**Avis de la Mission régionale d'autorité environnementale d'Île-de-France sur le projet de mise en compatibilité du plan local d'urbanisme d'Orsay (91) avec le projet de ligne 18 du réseau du Grand Paris Express (déclaration d'utilité publique modificative)**

n°MRAe 2020-5300

Illustrations : Comparaison du zonage avant (en haut) et après (en bas) mise en compatibilité du PLU d'Orsay (source : pièce I-3-1)

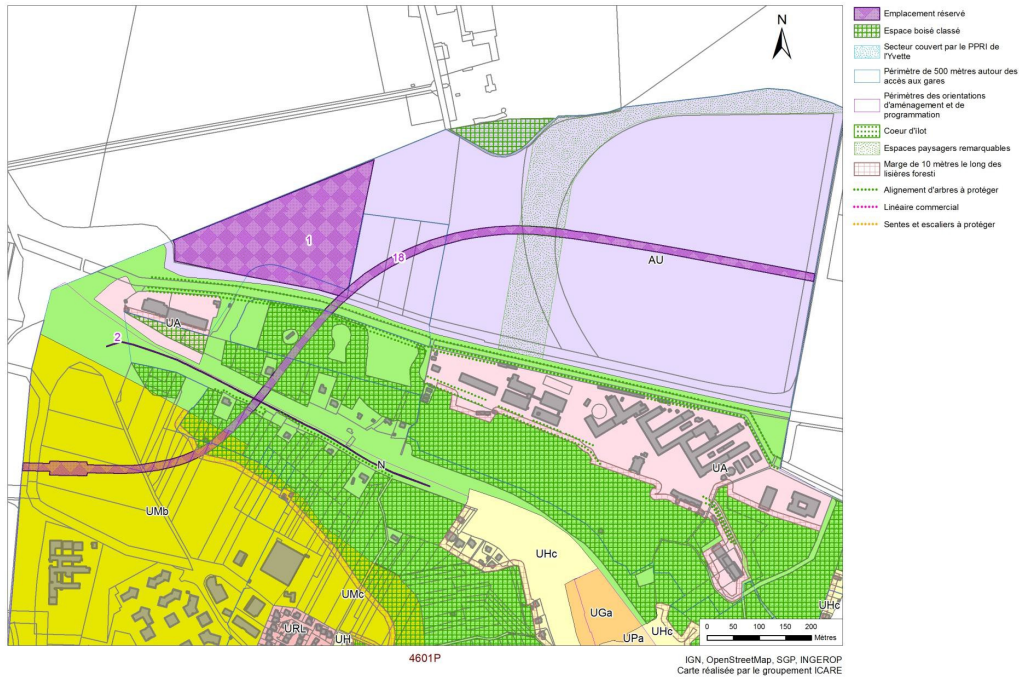
En revanche, l'analyse des incidences de la mise en compatibilité reste succincte. L'analyse présentée dans le dossier de mise en compatibilité ne permet pas d'apprécier pleinement ses incidences sur le paysage et la biodiversité .

**La MRAe recommande que l'évaluation environnementale :**

- ***expose précisément les caractéristiques des zones susceptibles d'être touchées de manière notable par la mise en oeuvre du document ;***
- ***justifie le choix de localisation des compensations, notamment au regard des habitats des population d'espèces impactées par la suppression des espaces boisés sur le territoire de la commune.***
